AUTO No. 060

“Por medio del cual se requiere información adicional, dentro del trámite de sustracción definitiva de un área de la Reserva Forestal Protectora Bosque Oriental de Bogotá, en el marco del expediente SRF 551”

"Mejoramiento y ampliación de la Carrera Séptima desde la Calle 245 hasta el sector de La Caro, Unidad Funcional 1 - Contrato de Concesión No 001 de 2017 de la Agencia Nacional de Infraestructura -ANI-", en la ciudad de Bogotá D.C. y en el municipio de Chía (Cundinamarca).

Figura 22. Localización de ASS respecto al área del proyecto y RFPBOB. En línea color negro detalle de área de proyecto dentro de RFPBOB no incluida en ASS.

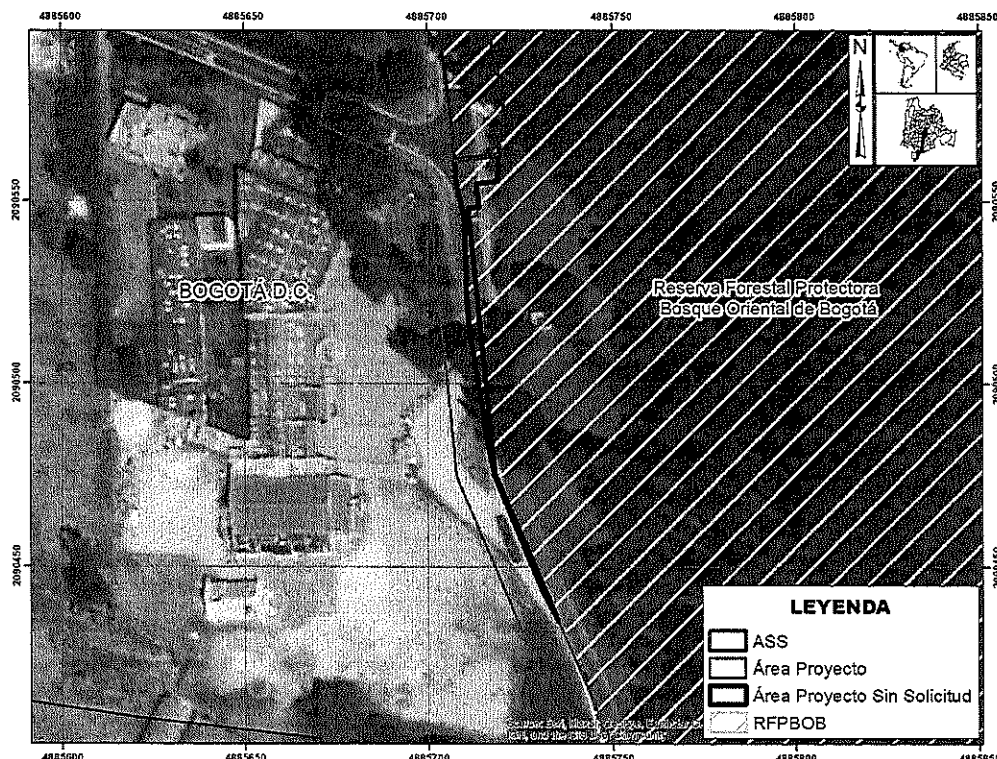
Revisada la cartografía remitida por el solicitante se evidencia que, el polígono denominado "AreaProyecto" se traslapa con la RFPBOB en 1.45 ha, es decir 0.0452 ha (452 m²) adicionales al área solicitada en sustracción (ver 0). Por su parte, en el documento, el peticionario indica que, para el desarrollo del proyecto, particularmente dentro de la RFPBOB, se requiere de la ocupación de

cauce para el establecimiento de un box culvert y dos alcantarillas, no obstante, ni en la cartografía y ni el documento remitido, se precisa la ubicación donde se proyecta la instalación de dichas estructuras hidráulicas, como tampoco se justifica su implantación dentro de la reserva.

Debido a lo anterior, y ateniéndonos a lo establecido en la Resolución No.1526 de 2012 y los términos de referencia del Anexo 1, se debe incluir la localización de toda la infraestructura asociada al proyecto dentro de la reserva en coordenadas planas, sobre la cartografía oficial a la escala indicada en el anexo base cartográfica, especificando sus dimensiones, de esta manera ACCENORTE S.A.S, deberá allegar la cartografía en formato shape o Geodatabase, así como el listado de coordenadas de los vértices que delimitan el polígono del área que ocupa cada una de las infraestructuras proyectadas en sistema Magna Sirgas con origen Nacional, junto a su respectiva justificación técnica.

1. Identificación, descripción, dimensiones, georreferenciación y cartografía (en formato shape o Geodatabase) y coordenadas planas (sistema Magna Sirgas con origen Nacional) de los vértices que delimitan los polígonos de toda la

infraestructura y estructuras requeridas para el desarrollo del proyecto al interior de la reserva forestal, incluyendo las alcantarillas y el box culvert.

Figura 23. Localización de ASS respecto a elementos de la Estructura Ecológica Principal del Distrito.

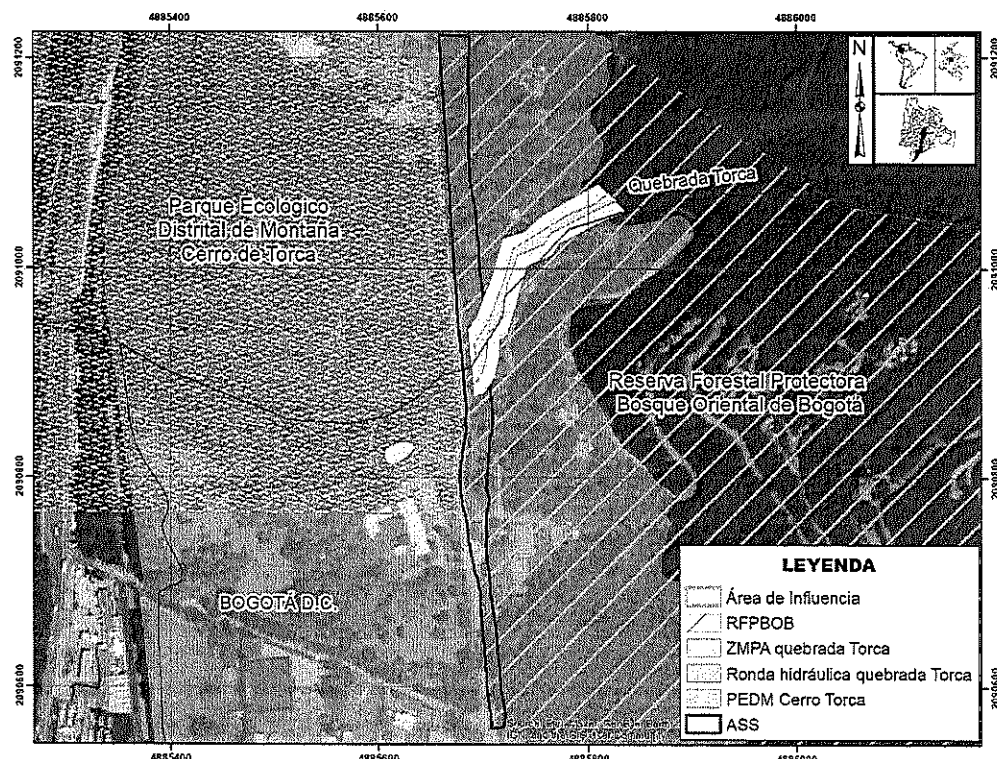
Toda vez que, el área de influencia del proyecto vial se traslapa en 16.19 hectáreas con el Parque Ecológico Distrital de Montaña Cerro del Torca (el cual presenta sectores asociados principalmente a coberturas naturales) y la Ronda Hidráulica y la Zona de Manejo y Preservación Ambiental de la quebrada Torca (categorizada como elemento de la Estructura Ecológica Principal del Distrito), ver 0.

3. Evaluación de conectividad funcional para el área de influencia, integrando los resultados del análisis de métricas del paisaje realizado a partir de los ecosistemas y las coberturas evidenciadas, con las especies de significancia ecológica por ser sombrilla, endémicas, migratorias o por encontrarse en algún grado de amenaza, resaltando aquellos que se constituyen en objetos de conservación para la reserva. Los resultados deberán ser integrados con el análisis ambiental y de zonificación, conforme lo definido en los términos de referencia.
